## 第 59 回 高輪築堤調査・保存等検討委員会【全体会】

## 5・6 街区の高輪築堤跡の文化財的価値及び保護措置について (3)

## 資料1 別紙

① 4街区の高輪築堤跡の景観（北から）

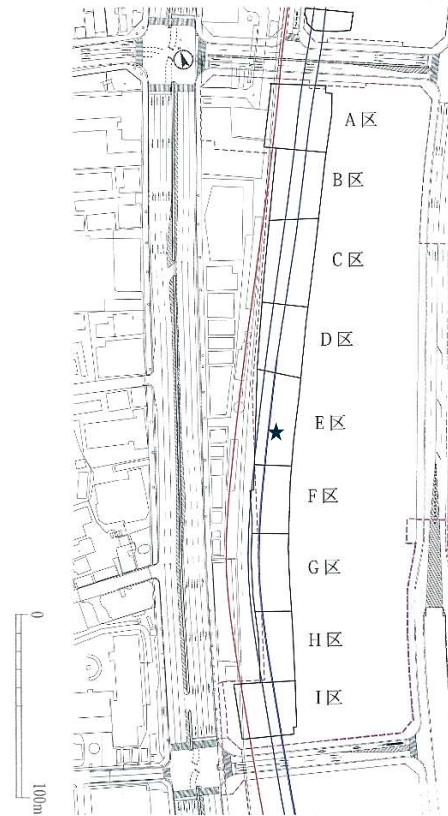
- ④このように1～4街区の保護措置において、4街区の信号機跡を含む築堤跡の可能な限り長い区間の遺構の「現地保存」が実現できなかったことを踏まえ、5・6街区においては、わが国最初期の信号機跡と推定される信号機跡、及び海上築堤の鉄道らしい「連続性」を有する築堤部100m以上の区間の「現地保存」を要望する。海上築堤の鉄道らしい「連続性」を有する築堤部の長さの根拠は、4街区の高輪築堤跡の景観に拠っている（別紙）。
